改善箇所説明図

改善の内容

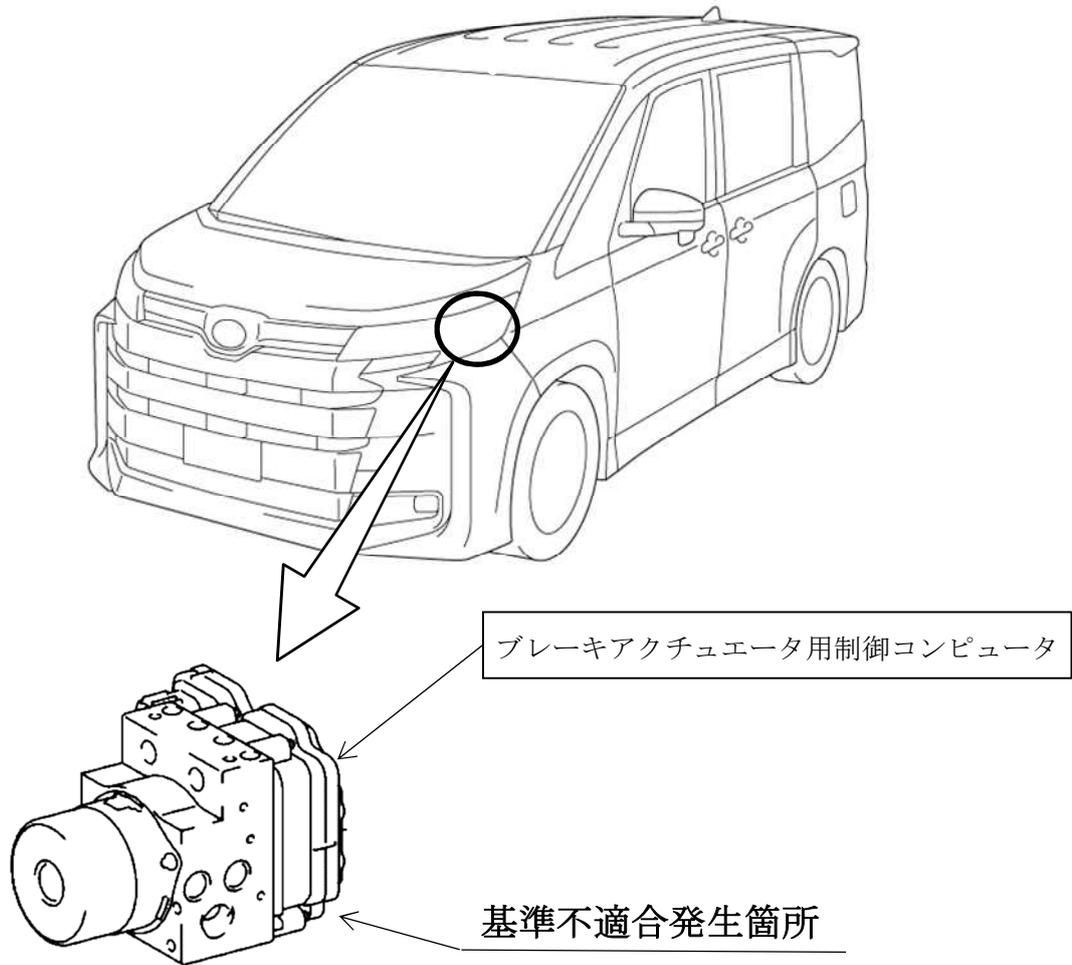
運転支援装置のPDA[※]において、制御プログラムが不適切なため、PDAによる減速制御中にブレーキペダルを操作すると、制御終了後もブレーキが作動したままとなる場合がある。そのため、加速不良が発生し、そのままの状態で使用を続けると、ブレーキ過熱により発煙し、最悪の場合、火災に至るおそれがある。

全車両、ブレーキアクチュエータ用制御コンピュータのプログラムを対策仕様に修正する。
また、ブレーキ関連部品を点検し、過熱による異常が認められた場合は交換する。

識別：改善済車両には車台番号打刻位置の左側に黄色ペイントを塗布する。
